Cathédrale de León (Nicaragua) No 1236

Nom officiel du bien tel que proposé par l'État partie
Cathédrale de León

Lieu
León, Nicaragua

Plan indiquant les délimitations révisées du bien proposé pour inscription

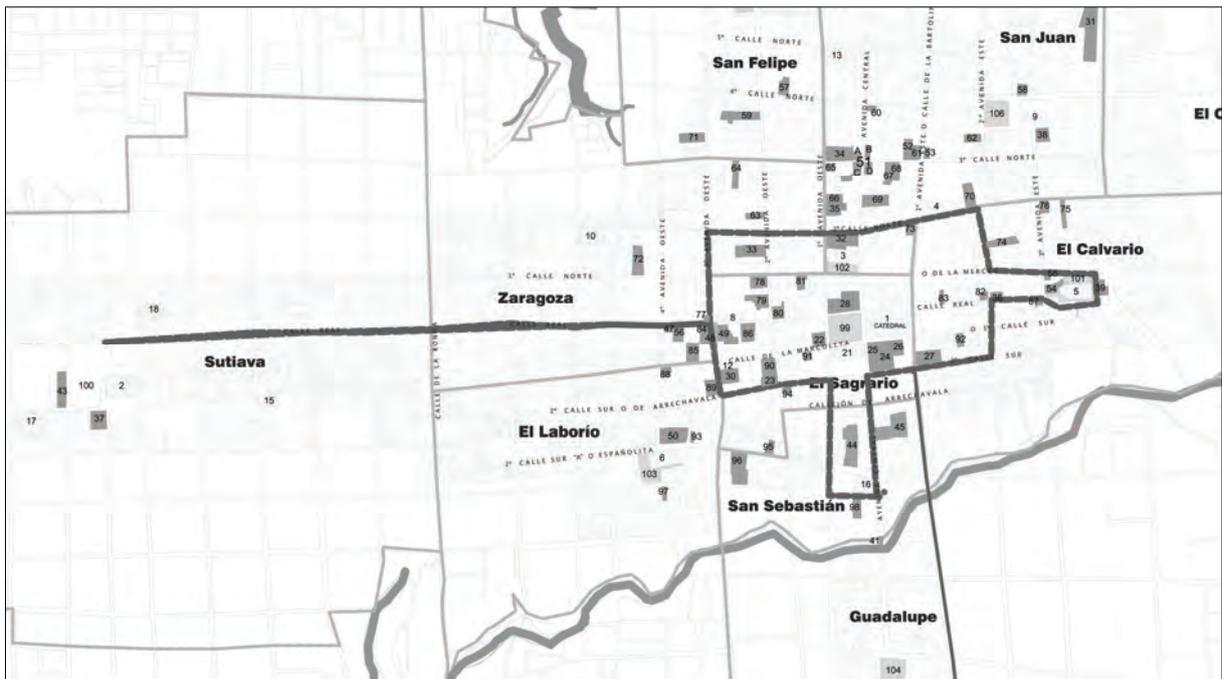
- approuver officiellement et mettre en œuvre le plan de gestion de la cathédrale par toutes les parties prenantes administratives et par l'État partie lui-même ;
- compléter, approuver et commencer la mise en œuvre du plan de développement municipal ;
- légèrement modifier les délimitations de la zone tampon afin d'en retirer les axes linéaires qui longent la Calle Real et traversent El Sagrario en direction de Guadalupe.
